GRUNDRISS DACHGESCHOSS MIT DG-BALKON

Dieser Plan bildet einen Bestandteil der Beschriftung des Landratsamtes Rosenheim, Nr. 2 WEG.  
 Rosenheim  
**LANDRATSAMT**  
 LA  
 Maler, Varnum

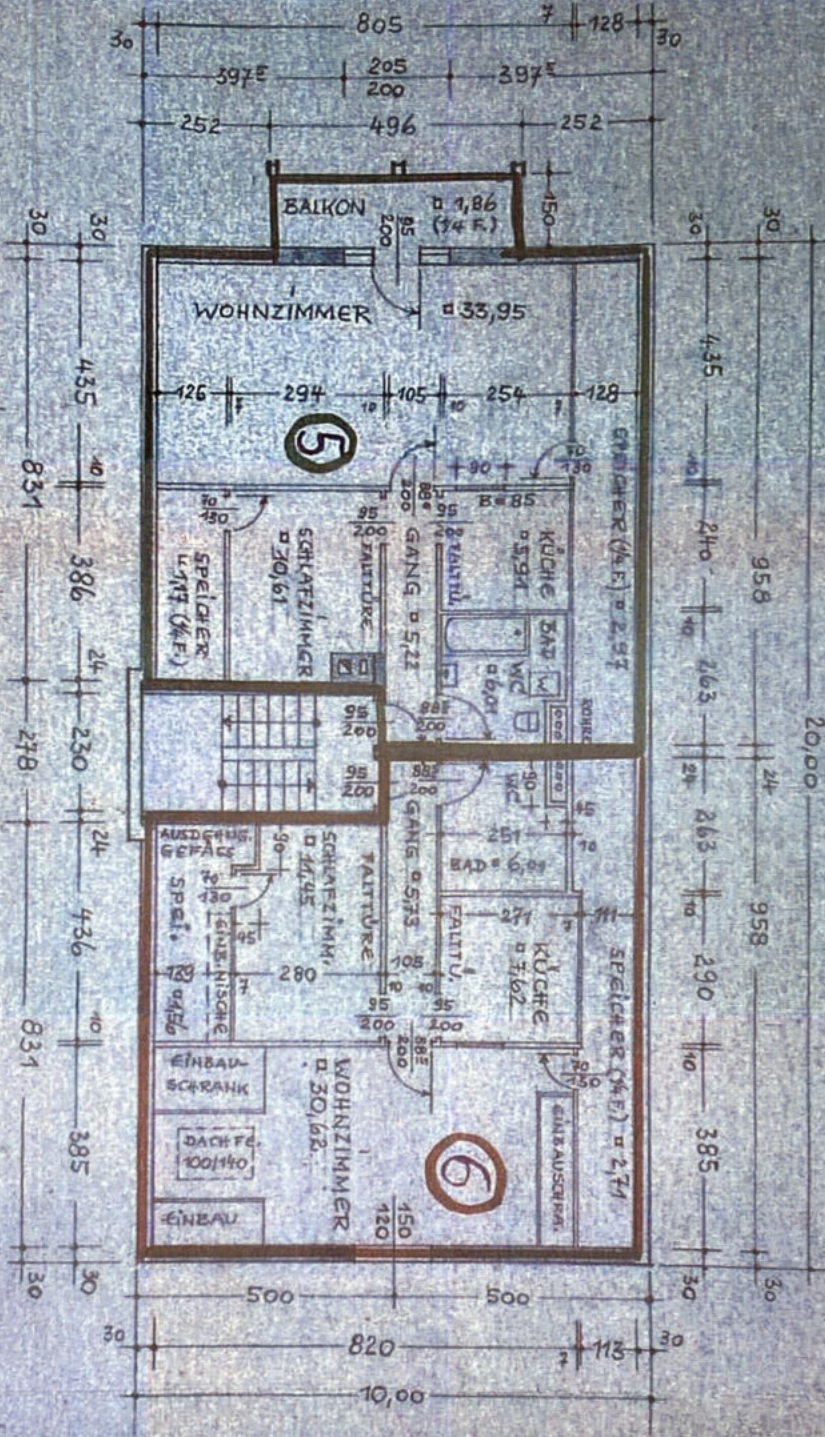
Diese bereits vor ca. 10 Jahren erstellten DG-Wohnungen sind zu alte gesundheitliche Ortskennzeichnungen ausgefallen. (Beachtend der gemündete Bad Feldbach von 08.08.1974 (100.000/100))

In dieser Zeit wurde durch Dr. L. Grotzke ein Umbauplan erstellt aber nicht eingereicht! - dieser Plan ist unzulässig!

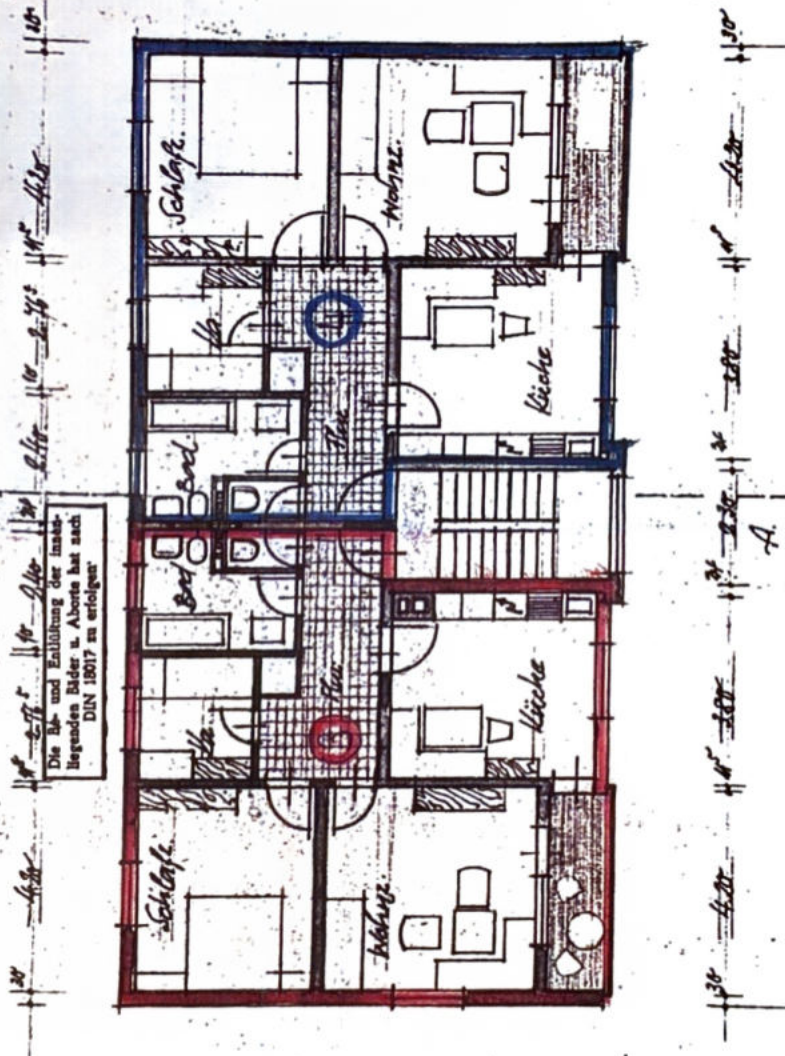
Die Baue und Entlüftung der im  
 folgenden Räder u. Aborte hat nach  
 DIN 18017 zu erfolgen

Wärmehaube der Baue...  
 Die genehmigten Pläne und die geprüften Stück müssen auf der  
 Baustelle vorliegen.  
 Alle erdigen Teile sind nach geprüfter statischer Berechnung  
 durchzuführen.  
 Es sind nur Materialien nach DIN-Normen zu verwenden.  
 Die Wärmeisolation hat nach DIN 4108,  
 die Schalldämmung nach DIN 4109 zu erfolgen.  
 Beim Durchgang durch die Mauerdecken ist der Kamin von diesen  
 Decken durch 2 bis 3 cm breite Fugen zu trennen, die mit Mineralwolle  
 dicht auszufüllen sind.  
 Kamine müssen von Hohlbohlen 6 cm Abstand erhalten und sind  
 innerhalb der Balkendecke mit einem Brongörnet zu umgeben.

OBERGESCHOSS

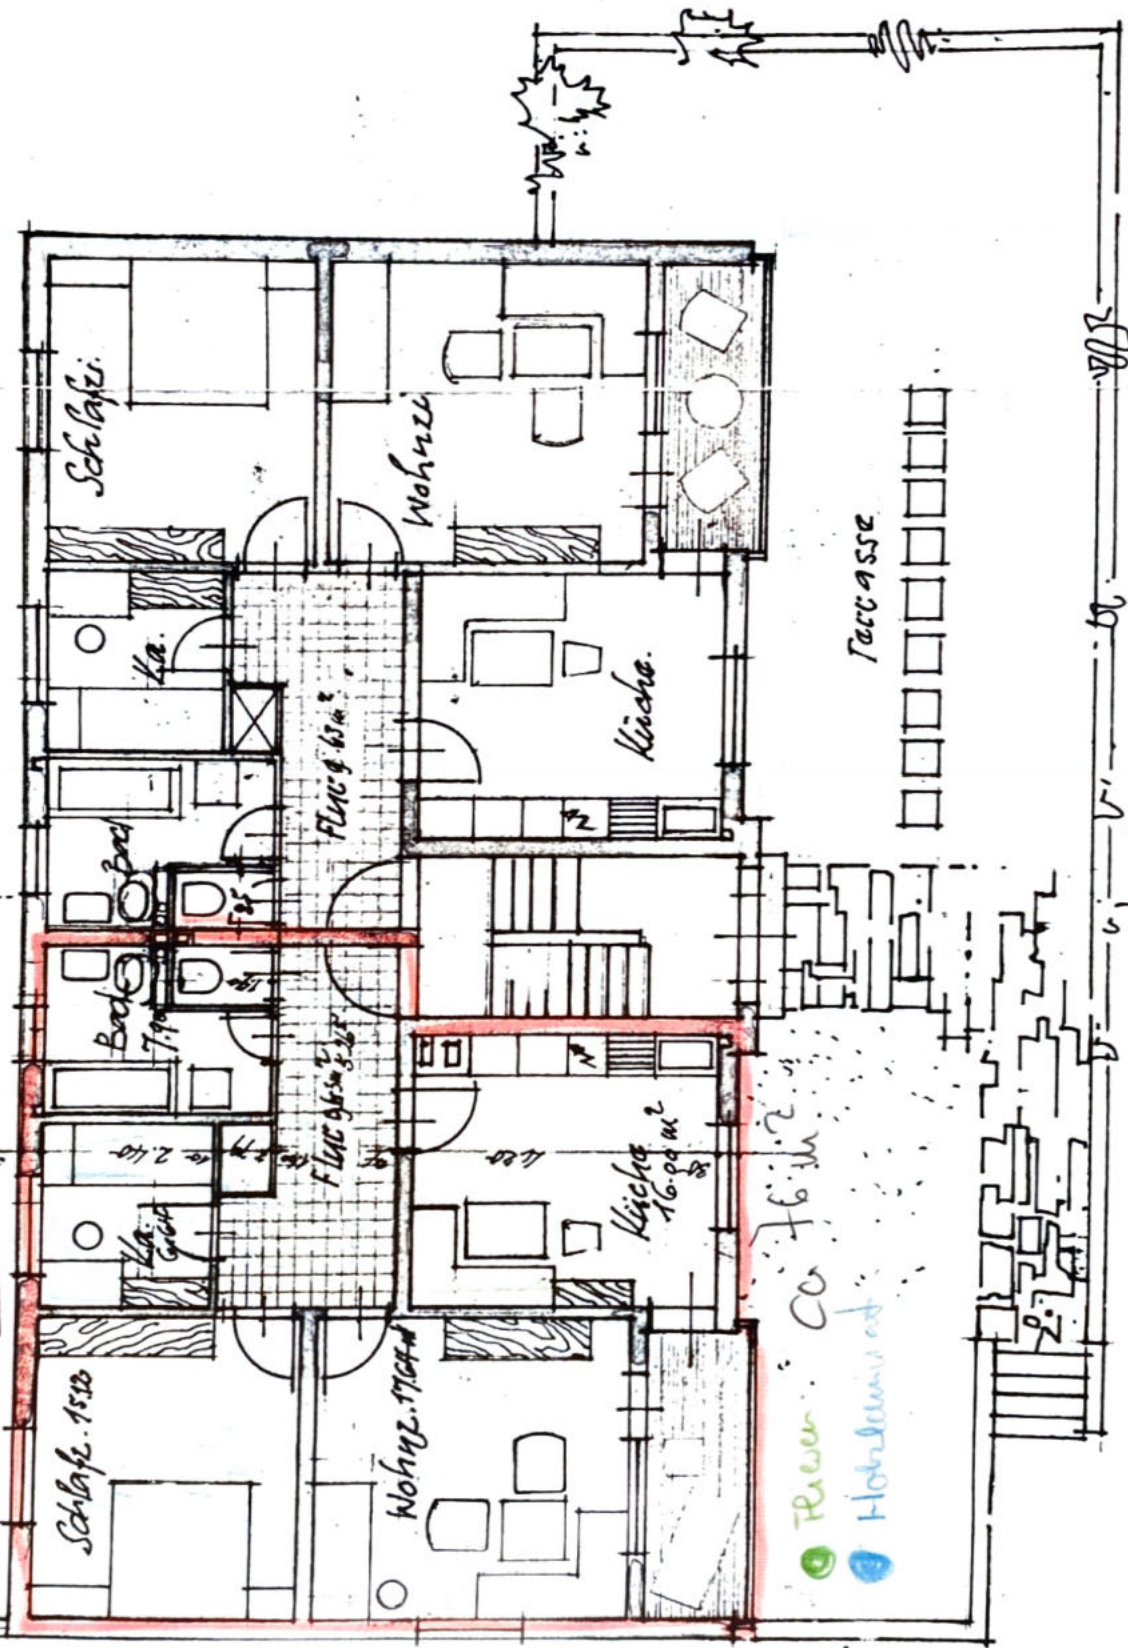
Die Be- und Entlüftung der innen-  
liegenden Bäder u. Aborte hat nach  
DIN 18017 zu erfolgen.
